Projekteerimistingimuste nr ... lisa 1 (Peatänava rekonstrueerimine)

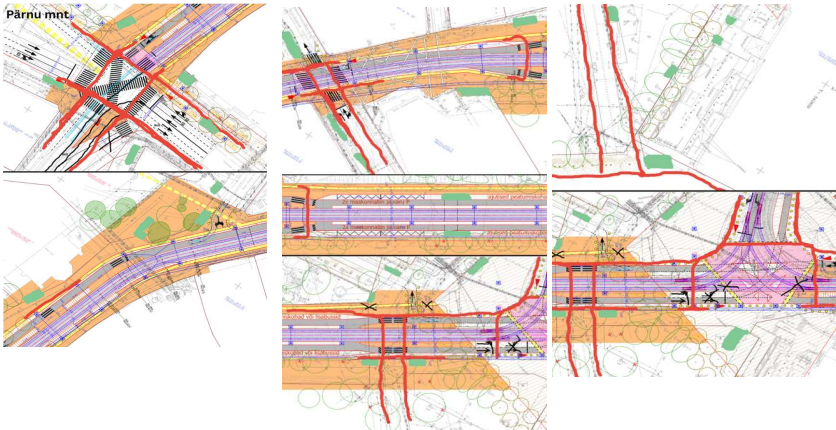
11.	Korteriühistu Jõe 5/7	25.04.2025	11.1.	Ühistu pöördus teie poole viimati 7.04.2025 seoses DP 025720 arvamuse avaldamise ja lahendamist vajavate küsimustega. Anname teada, et DP 025720 küsimuste osas oleme kohtunud WTC Tallinn esindajatega ja loodame leida lahenduse Ühistu kinnistuomanike murele ligipääsude osas Parda tn poolt, mis puudutavad nii eraomandile juurdepääsu kui prügi-, tuletõrje-, päästeautode jne ligipääsu. Eialgu planeerime lahendada olukorra servituutide seadmisega. Meie suurem murepunkt on aga endiselt dialoog Tallinna Linna ja Tallinna Linna Kesklinna valitsusega seoses sama DP alaga, is on aga seotud Parda tn ja Narva mnt ristmikuga. Oleme Parda tänava igapäevased kasutajad aastaid ja oleme proovinud teieni viia oma sõnumit mõistlikult – keslinna elanike heaoluga arvestatavat liikluskeemi – kuid arvestades seda, mis on kirjas Tallinna Parda /Narva mnt 19108_PP_ELV-3-01rekonstrueerimisprojekti ning projekteerimistingimuste nr 2511002/01408 taotluses, siis meid lihtsalt ignoreeritakse. Oleme teile saatnud korduvaid pöördumisi alates 2021.aastast ning ka kohtunud Kesklinna valitsuse juhatajaga – kuid tulutult. Tundub, et Viimsist-, Tabasalu- ja Rockalmare suunal autodega voorijate piiramise kinnisdeest saab keelkinnas elavate inimeste karistus. Meie käime reeglina jala või sõidame ühistranspordiga, kuid auto omanike kaugemateks sõitudeks ei saa olla ometi keelatud!	Detailplaneeringu DP025720 (Ahtri tn 8, Ahtri tn 10, Ahtri tn 12, Narva mnt 11a, Narva mnt 11b, Narva mnt 11c ja Narva mnt 11f kinnistute ja lähiala detailplaneering Parda tn 9 kinnistu osas) osas on ilmselt suheldud Tallinna Linnaplaneerimise Ameti esindajatega. Oleme nende esindajale (A. K. Entson, arhitekt-linnaplaneerija) teie tagasiside edastanud. Vt ka vastust punktides 11.2 ja 11.3.

11.2.	Oleme kursis ja päri, et Tallinna linn planeerib südalinna teevõrgustiku kapitaalset ümberehitust, eesmärgiga tagada jalakäijatele ja ratturitele mugavam ning ohutum liikumine ja vähendada südalinna, eriti Viru ringi liikluskorrumust. Samas näib, et sellega püütakse sulgeda praktiliselt kogu ligipääs WTC kvartalile Narva mnt pool, mida kasutavad isikud Jõe tn 3, Jõe tn 5, Jõe tn 7, Parda tn 4, Narva mnt 11, kes omavad sisehoovis parkimiskohti ja garaaže. Lisaks tehnoarhitektidele (alajaamad, soojusõlmed) juurdepääsu vajavad isikud, prügi- ja päästeautod, päästeautod – sajad korteriomanikud ja siinses kvartalis töötavad inimesed jäätakse ilma õigusest kasutada autot. Lisaks tuleb kvartalis kolmekordne parkimismaja, ühistus on 275 korterit. Selle asemel, et planeerida mõistlik lahendus kvartaliga seotud inimeste transpordivahenitele te topite meid sisuliselt puuri. Plaan, mis näeb ette kogu liikluskorrumuse suunamist vaid Ahtri tänavale ei ole ju adekvaatne. LISAKS: Jõe tn 5 ja 7 on seoses jalgratta tee ehitusega Jõe tänavale jäetud ilma isegi autode peatumise, rääkimata parkimise võimalusest. Selle kvartali inimestel on ainus võimalus kasutada kullerteenuseid või takso teenuseid nii, et tellime sõiduki või kauba endale sisehoovi. Nüüd soovitakse ka see võimalus elimineerida. Pakume plaani, mis vähendab TUNDUVALT liiklust keslinna suunal ja hajutab kvartalis sisenevad ja väljuvad liikluskorrumused. Loodame endiselt, et see leiab Tallinna linna teede võrgustiku planeerijate poolt kaasmõtet, toetust ja teostust. PARDA tn välja-/sisse sõit NARVA mnt 'le : ME EI NÕUSTU selle sulgemisega!	Esikülalahendust korrigeeritakse projekteerimise käigus, arvestades detailplaneeringu lahendusega (Ahtri tn 8, Ahtri tn 10, Ahtri tn 12, Narva mnt 11a, Narva mnt 11b, Narva mnt 11c ja Narva mnt 11f kinnistute ja lähiala detailplaneering Parda tn 9 kinnistu osas DP025720), ühtlasi vaadatakse üle V. Reimani tn suubumine Narva mnt-le. Nõue lisatud projekteerimistingimustesse (punkt 5). Avalik ligipääs Parda tänavale säilib. Teie ettepanek (joonis) edastatakse projektijuhile.

11.3.	ETTEPANEK /Lisa 1/ :Sisuliselt sulgeks Narva maanteelt Parda tänavale ligipääsu keelamine juurdepääsu kogu kvartalile. Pigem tuleb ristmik kujundada ümber nii, et võimaldada autodel endiselt pöörre paremale kuid lisada võimalus pöörreks vasakule Narva maanteele, kust on valikud: Pirita suund, Pronksi, sealt Liivalaia ja Lasnamäe ning Tartu maantee ja valik sõita Parda tänavalt otse Reimanni tänavasse, kust avanevad võimalused: Gonsiori, Liivalaia, Estonia pst jne. Foori tsüklil võiks olla suhteliselt pikk, kuid annaks sõidukijuhile valikuvabaduse ja ei koormaks Viru ringi ning vähendaks Ahtri tn poolse välja/sissee sõidu liikluskorrumust. Rõhutame, et keskkonnas elavatel inimestel on samuti õigus autot omada ja teenuseid saada võrdväärselt äärelinna elanikega, kes keskkonnast tihti vaid läbi sõidavad ja siinseid teenuseid kasutavad. Elanike ja siinsete ettevõtjate eiramine võib tuua lõpuks sama tulemuse, mida näeme Tallinna Vanalinnas, kus liigsed piirangud on mõlemad eemale peletanud. Ootame kirja päises toodud Tallinna Linna adressaatidelt sisulisi vastuseid meie pöördumisele, murekohtadele ja ettepanekutele seaduses ettenähtud tähtaaja jooksul.	Vt ka vastust punktis 11.2. Avalik ligipääs Parda tänavale säilib. Täpne liiklulahendus (parem- ja vasakpöörre, otsesõidu võimalus) selgub projekteerimise käigus.
